報告書作成用柱状図  
(H26年12月)

申請書用柱状図

**H24-B14-2**

**H27-B-1**

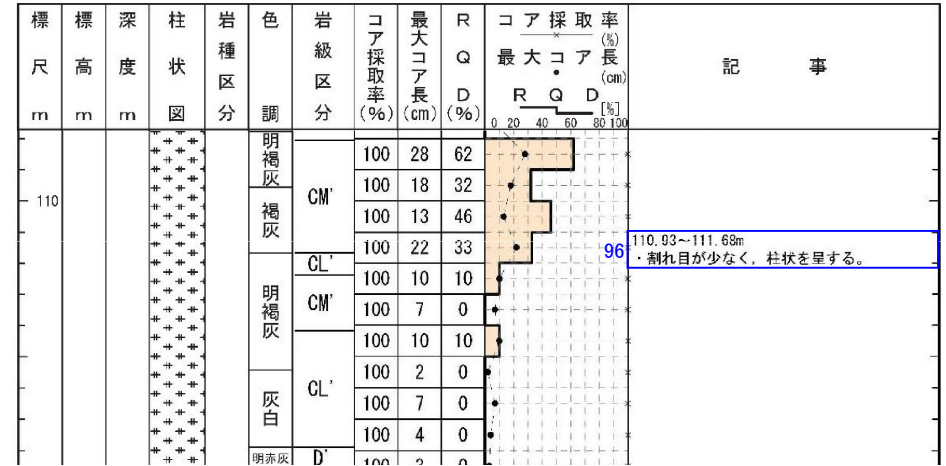
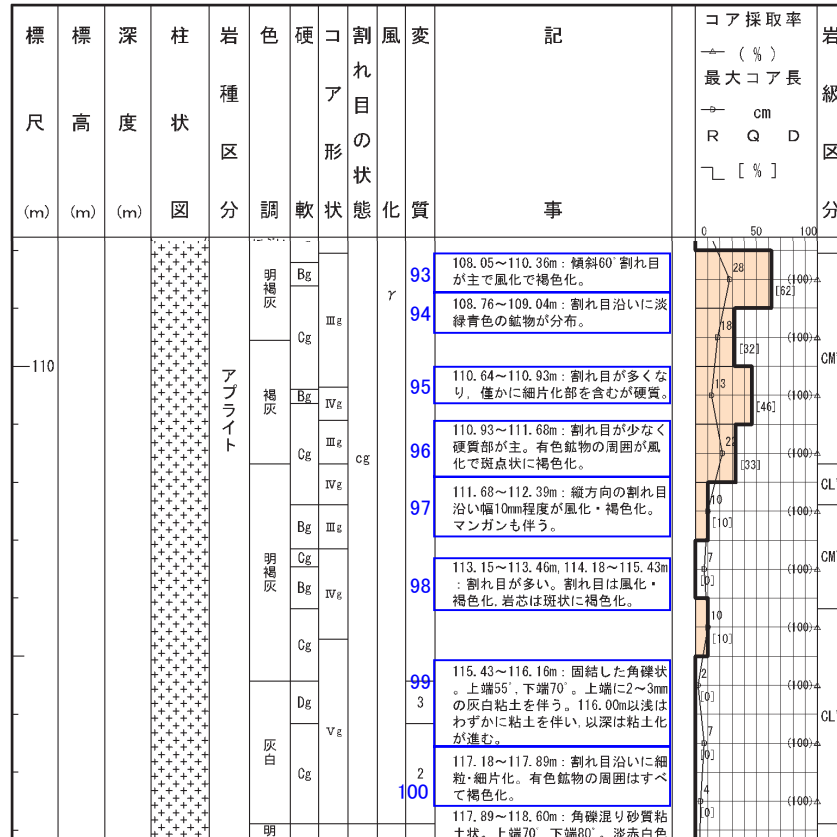
記事	報告書作成用柱状図(H26年12月)⇒申請書用柱状図
93	・割れ目の傾斜, 割れ目沿いの褐色化については, 補足的なものであるため削除。
94	・割れ目沿いの鉱物晶出については, 補足的なものであるため削除。
95	・硬軟や割れ目の発達程度については, RQD, 最大コア長, 岩級区分で示しているため削除。
96	・割れ目の発達程度については, “コア形状”欄に基づき柱状と記載。 ・硬軟については, 岩級区分に含めて示しているため削除。 ・風化程度については, 当該区間の周囲と明瞭な差が認められないため削除。
97	・割れ目沿いの風化・褐色化, マンガンについては, 補足的なものであるため削除。
98	・割れ目の発達程度については, RQD, 最大コア長, 岩級区分で示しているため削除。 ・割れ目沿いの風化・褐色化については, 補足的なものであるため削除。
99	・上端に粘土を挟在するが, 周囲の岩盤の劣化が認められないことから削除。 ・角礫状の区間は, 掘削時の機械割れと判断し削除。 ・116m以深の粘土は, 連続性や直線性に乏しく, 周囲の岩盤の劣化が認められないことから削除。
100	・割れ目沿いの細粒・細片化については, 掘削時の機械割れと判断し削除。

報告書作成用柱状図  
(H26年12月)

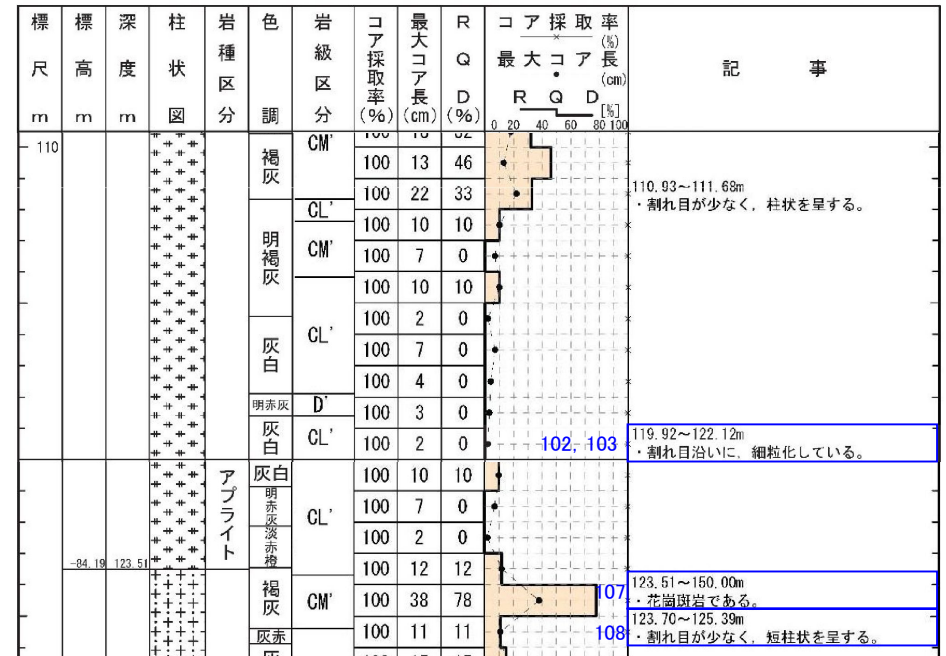
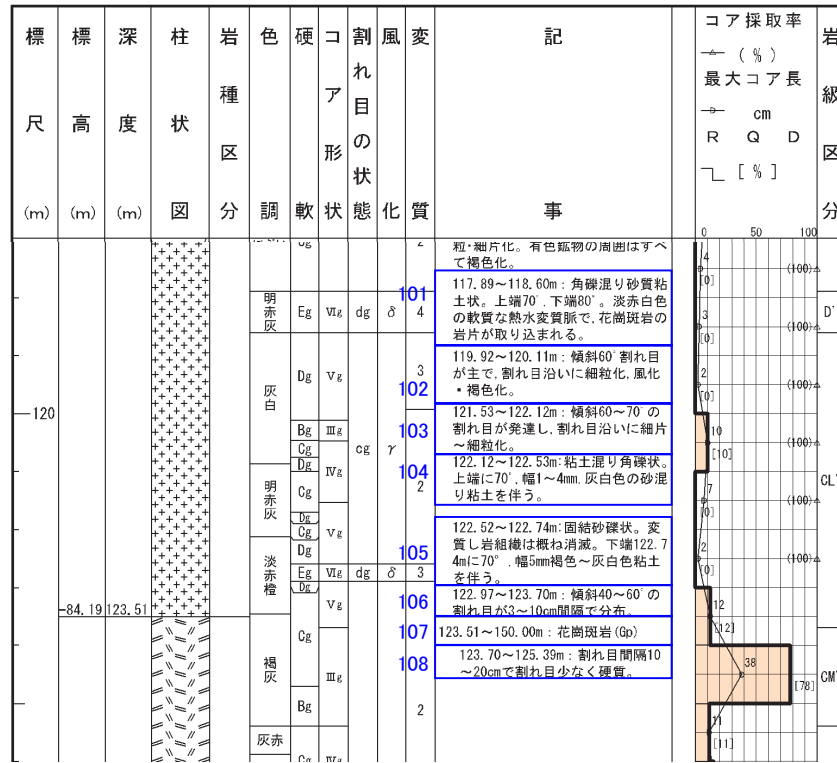
記事	報告書作成用柱状図(H26年12月)⇒申請書用柱状図
101	・網目状に粘土脈が分布しているが、周囲の岩盤に劣化が認められないことから削除。
102, 103	・割れ目沿いの風化、褐色化については、補足的なものであるため削除。
104, 105	・粘土混り角礫状及び固結砂礫状を呈し、一部で粘土を挟在するが、粘土が系統的でなく、連続性や直線性に乏しいことから削除。
106	・割れ目の発達程度については、RQD、最大コア長、岩級区分で示しているため削除。
107	・変更なし
108	・割れ目の発達程度については、“コア形状”欄に基づき短柱状と追記。 ・硬軟については、岩級区分に含めて示しているため削除。

報告書作成用柱状図  
(H26年12月)

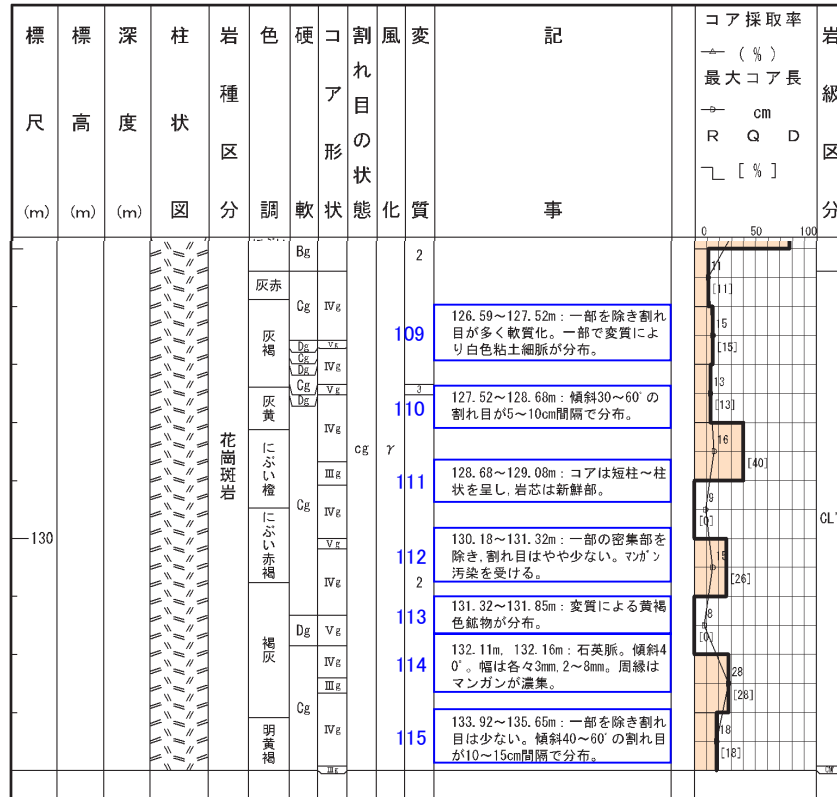
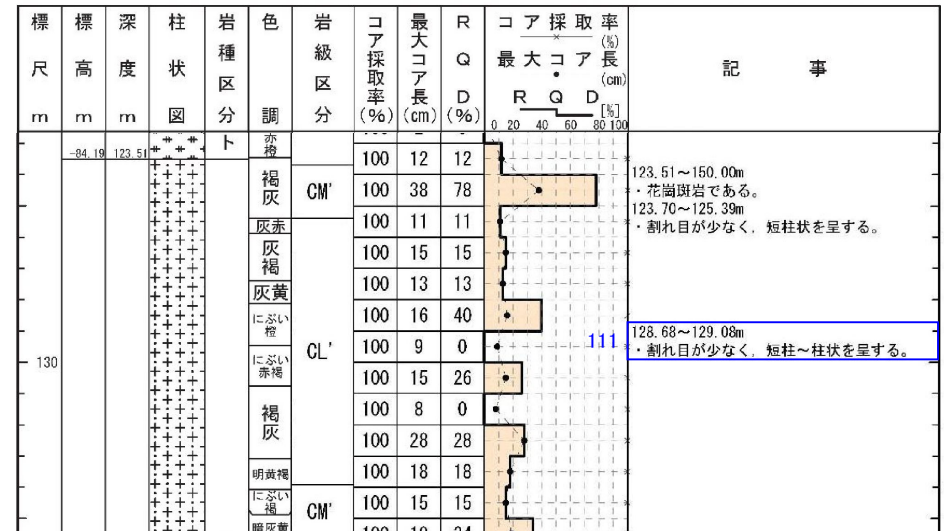
記事	報告書作成用柱状図(H26年12月)⇒申請書用柱状図
109	・硬軟や割れ目の発達については、RQD, 最大コア長, 岩級区分で示しているため削除。 ・一部に粘土細脈を伴うが、系統的でなく連続性や直線性に乏しいことから削除。
110	・割れ目の発達については、RQD, 最大コア長, 岩級区分で示しているため削除。
111	・風化については、岩級区分に含めて示しているため削除。
112	・割れ目の発達については、RQD, 最大コア長, 岩級区分で示しているため削除。 ・マンガン汚染については、補足的なものであるため削除。
113	・鉱物の晶出については、補足的なものであるため削除。
114	・石英脈, マンガン濃集については、補足的なものであるため削除。
115	・割れ目の発達については、RQD, 最大コア長, 岩級区分で示しているため削除。

報告書作成用柱状図  
(H26年12月)

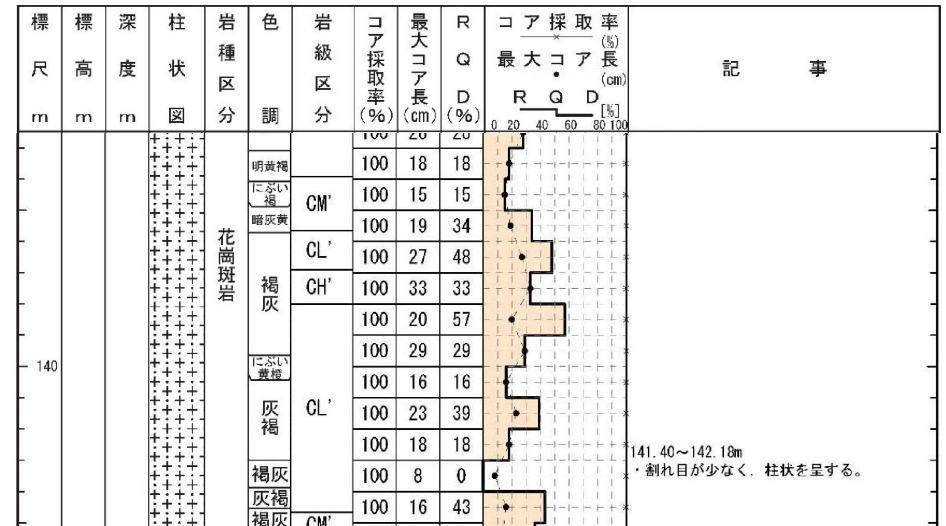
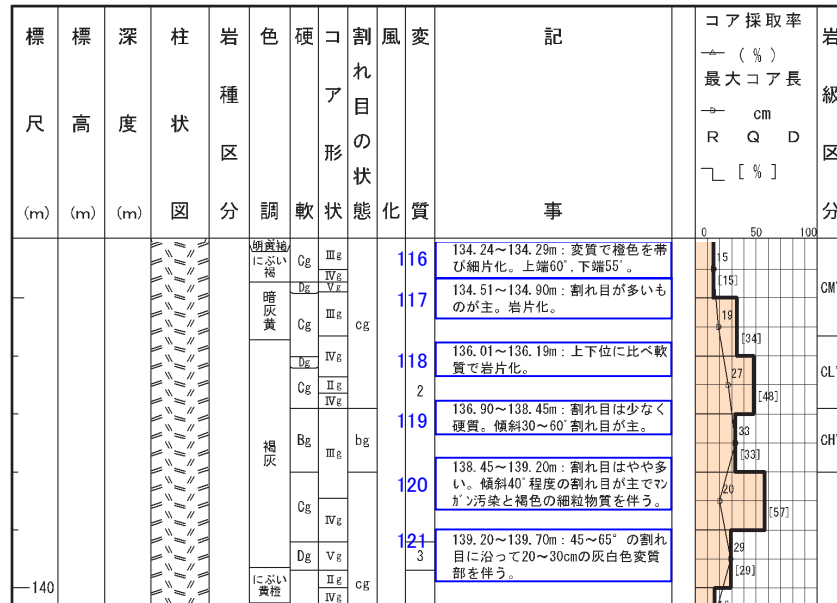
記事	報告書作成用柱状図(H26年12月)⇒申請書用柱状図
116	・細片化しているが、周囲の岩盤と明瞭な差が認められないことから削除。 ・色調については、補足的なものであるため削除。
117	・割れ目の発達程度については、RQD、最大コア長、岩級区分で示しているため削除。
118	・硬軟や割れ目の発達程度については、RQD、最大コア長、岩級区分で示しているため削除。
119	・硬軟や割れ目の発達程度については、RQD、最大コア長、岩級区分で示しているため削除。
120	・割れ目の発達程度については、RQD、最大コア長、岩級区分で示しているため削除。 ・割れ目沿いのマンガン汚染については、補足的なものであるため削除。 ・割れ目に細粒物質を挟むが、周囲の岩盤と明瞭な差が認められないことから削除。
121	・割れ目沿いに変質劣化するが、粘土等の系統的な配列が認められず、周囲の岩盤に劣化が認められないことから削除。

報告書作成用柱状図  
(H26年12月)

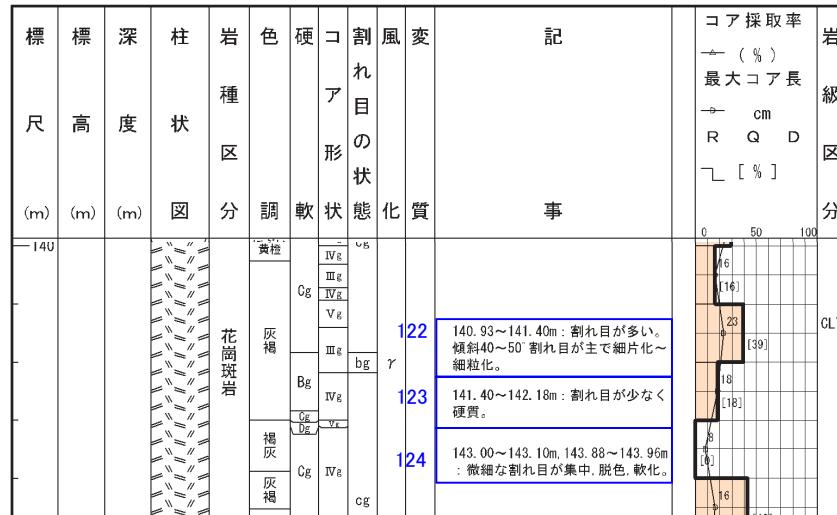
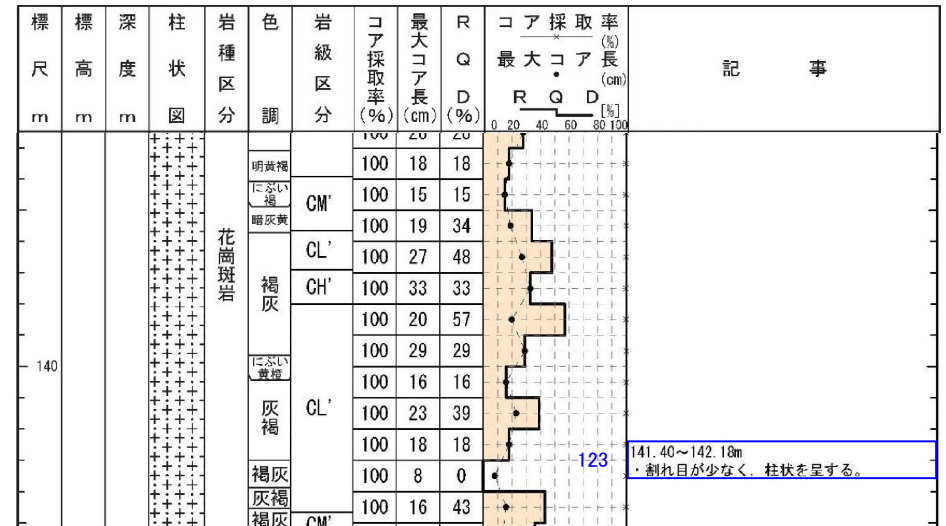
記事	報告書作成用柱状図(H26年12月)⇒申請書用柱状図
122	・割れ目の発達程度については、RQD、最大コア長、岩級区分で示しているため削除。 ・割れ目沿いの細片~細粒化については、掘削時の機械割れと判断し削除。
123	・割れ目の発達程度については、“コア形状”欄に基づき柱状と記載。 ・硬軟については、岩級区分に含めて示しているため削除。
124	・硬軟や割れ目の発達程度については、RQD、最大コア長、岩級区分で示しているため削除。 ・脱色については、補足的なものであるため削除。

報告書作成用柱状図  
(H26年12月)

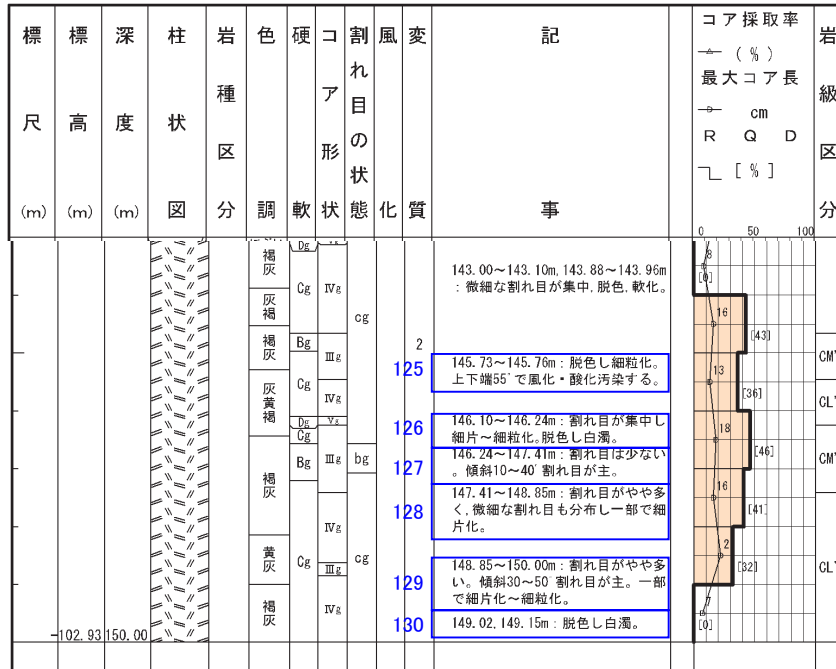
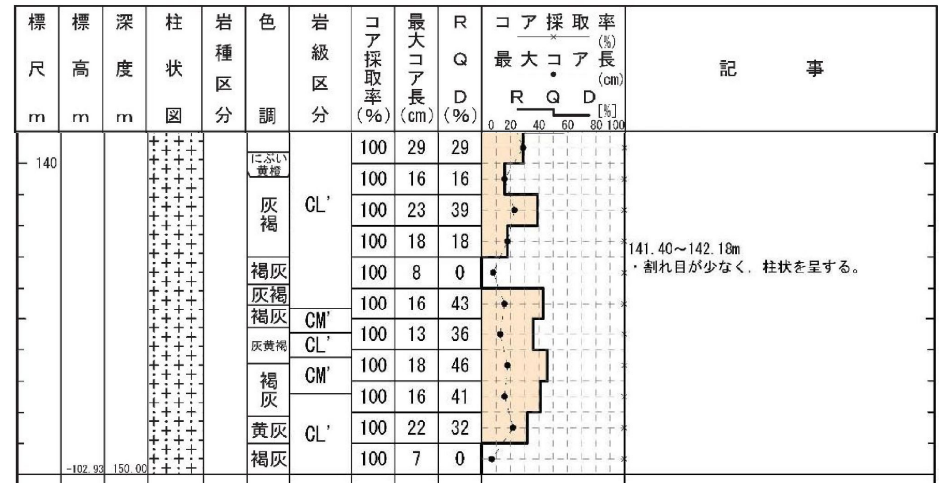
記事	報告書作成用柱状図(H26年12月)⇒申請書用柱状図
125	・細粒化するが、周囲の岩盤に劣化が認められないことから削除。
126	・割れ目の発達程度については、RQD, 最大コア長, 岩級区分で示しているため削除。 ・白濁については、風化・変質に関する補足的なものであるため削除。
127	・割れ目の発達程度については、RQD, 最大コア長, 岩級区分で示しているため削除。
128	・割れ目の発達程度については、RQD, 最大コア長, 岩級区分で示しているため削除。 ・一部で細片化しているが、周囲の岩盤と明瞭な差が認められないことから削除。
129	・割れ目の発達程度については、RQD, 最大コア長, 岩級区分で示しているため削除。 ・一部で細片~細粒化しているが、周囲の岩盤と明瞭な差が認められないことから削除。
130	・白濁については、風化・変質に関する補足的なものであるため削除。

報告書作成用柱状図  
(H26年9月)

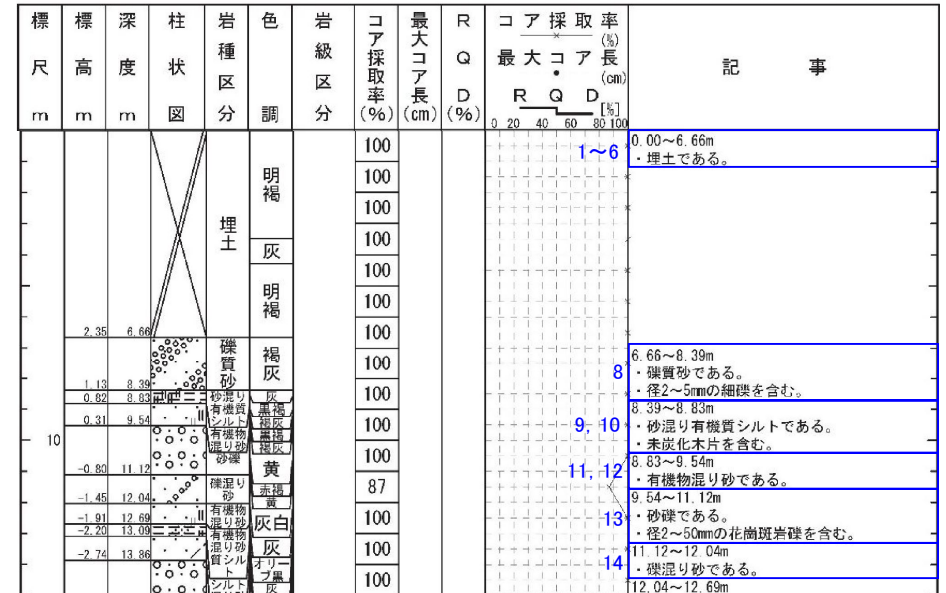
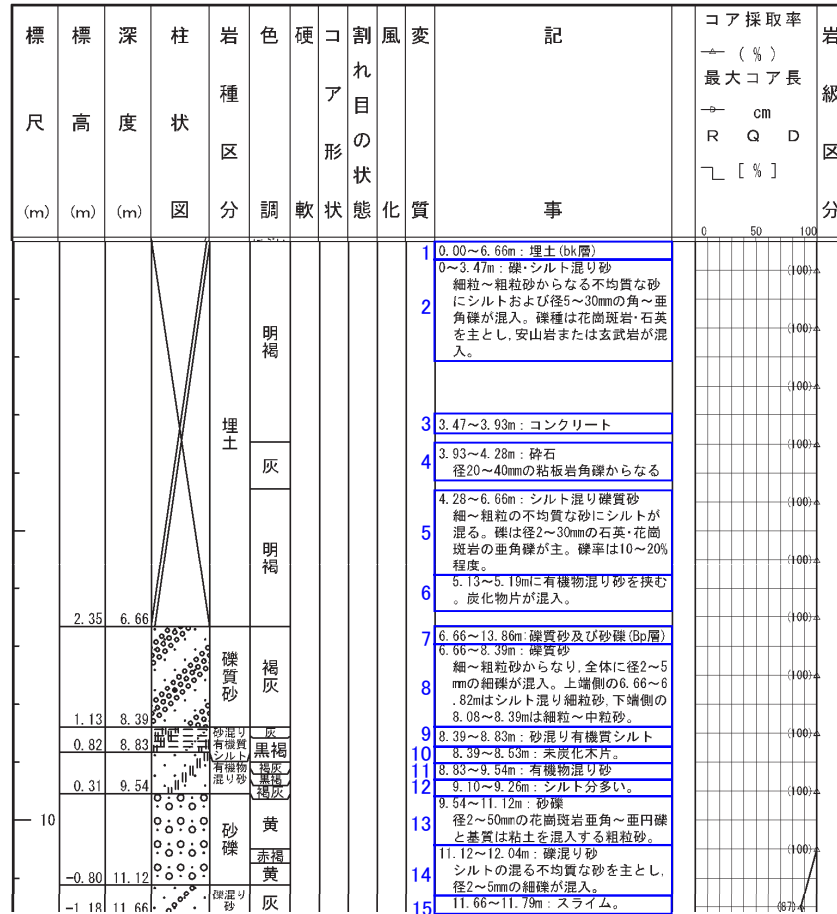
記事	報告書作成用柱状図(H26年9月)⇒申請書用柱状図
1~6	・堆積物の記載は、埋土、砂礫等の性状を示すこととし、“岩種区分”欄に対応した層相名を記載。
7	・区間毎の性状を個別に記載しているため、礫質砂及び砂礫とのまとめ書きについては削除。
8	・堆積物の記載は、埋土、砂礫等の性状を示すこととし、“岩種区分”欄に対応した層相名を記載。 ・周囲に比べ礫の含有量が多く、目立つことから、礫の特徴として、粒度、礫径を記載。
9, 10	・変更なし
11, 12	・堆積物の記載は、埋土、砂礫等の性状を示すこととし、“岩種区分”欄に対応した層相名を記載。
13	・堆積物の記載は、埋土、砂礫等の性状を示すこととし、“岩種区分”欄に対応した層相名を記載。 ・周囲に比べ含まれる礫が大きく、目立つことから、礫の特徴として、礫径、礫種を記載。
14	・堆積物の記載は、埋土、砂礫等の性状を示すこととし、“岩種区分”欄に対応した層相名を記載。
15	・スライム区間については、幅が狭いことから、上位、下位の礫混り砂状部に含めて削除。

報告書作成用柱状図  
(H26年9月)

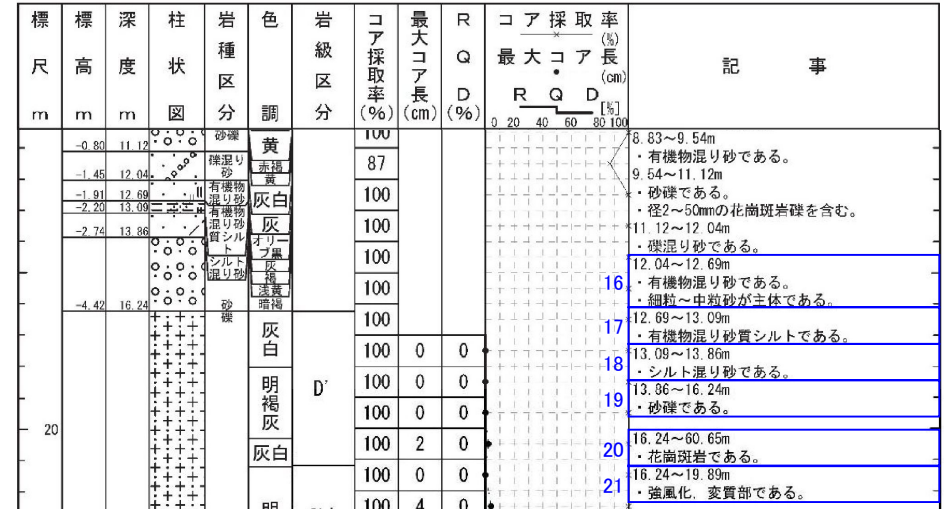
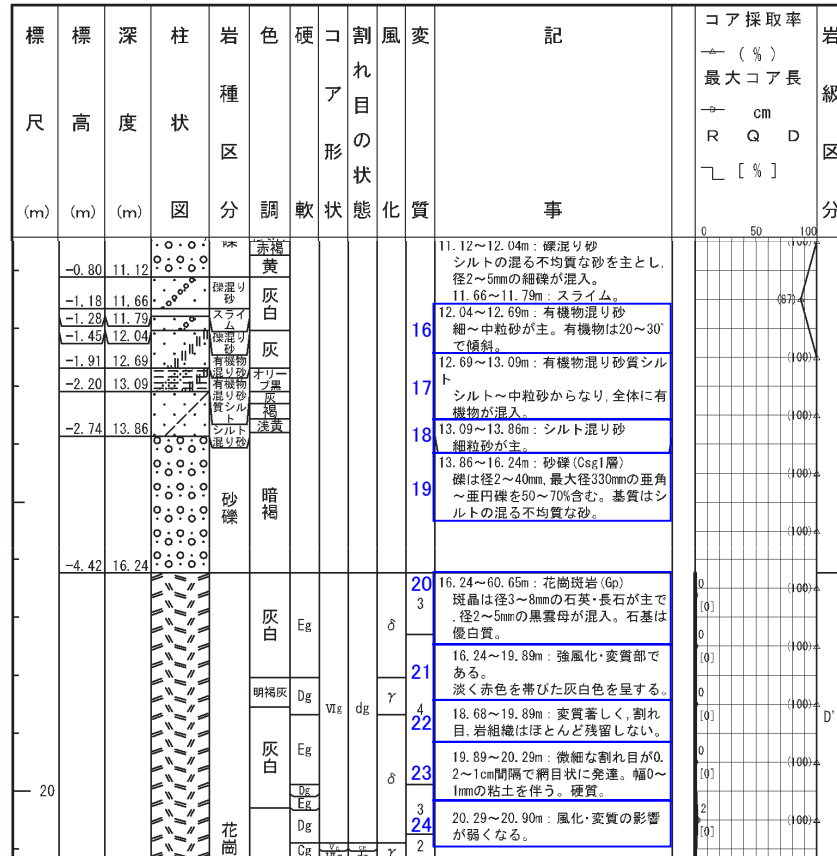
記事	報告書作成用柱状図(H26年9月)⇒申請書用柱状図
16	・堆積物の記載は、埋土、砂礫等の性状を示すこととし、“岩種区分”欄に対応した層相名を記載。 ・上位層との境界付近では、粒度の違いが見かけ上顕著ではないため、上位層と区別できる特徴として、細粒~中粒砂が主体であることを記載。
17	・堆積物の記載は、埋土、砂礫等の性状を示すこととし、“岩種区分”欄に対応した層相名を記載。
18	・堆積物の記載は、埋土、砂礫等の性状を示すこととし、“岩種区分”欄に対応した層相名を記載。
19	・堆積物の記載は、埋土、砂礫等の性状を示すこととし、“岩種区分”欄に対応した層相名を記載。
20	・一般的な岩相であり、石基及び斑晶の種類、粒径等については、特に目立つ区間ではないため削除。
21	・色調については、補足的なものであるため削除。
22	・変質の程度については、当該区間の周囲と差異が認められないことから削除。
23	・硬軟や割れ目の発達については、RQD、最大コア長、岩級区分で示しているため削除。 ・一部に粘土を挟在するが、系統的でなく連続性や直線性に乏しいことから削除。
24	・変質の程度については、当該区間の周囲と差異が認められないことから削除。

報告書作成用柱状図  
(H26年9月)

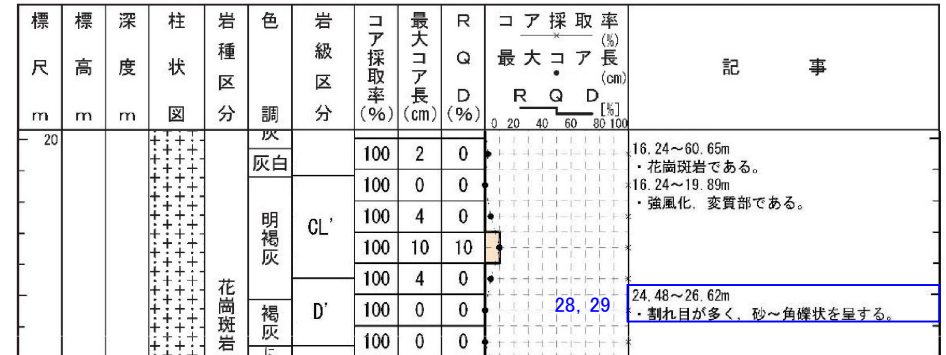
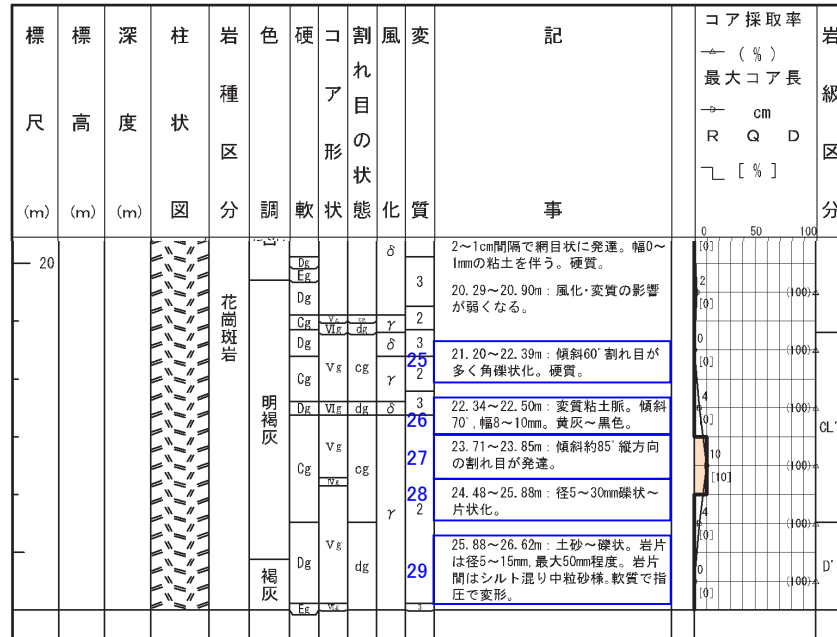
記事	報告書作成用柱状図(H26年9月)⇒申請書用柱状図
25	・硬軟や割れ目の発達の程度については、RQD、最大コア長、岩級区分で示しているため削除。
26	・変質粘土脈を挟在するが、連続性に乏しいことから削除。
27	・割れ目の発達の程度については、RQD、最大コア長、岩級区分で示しているため削除。
28, 29	・“コア形状”欄に基づき砂状~角礫状と記載。 ・硬軟については、岩級区分に含めて示しているため削除。
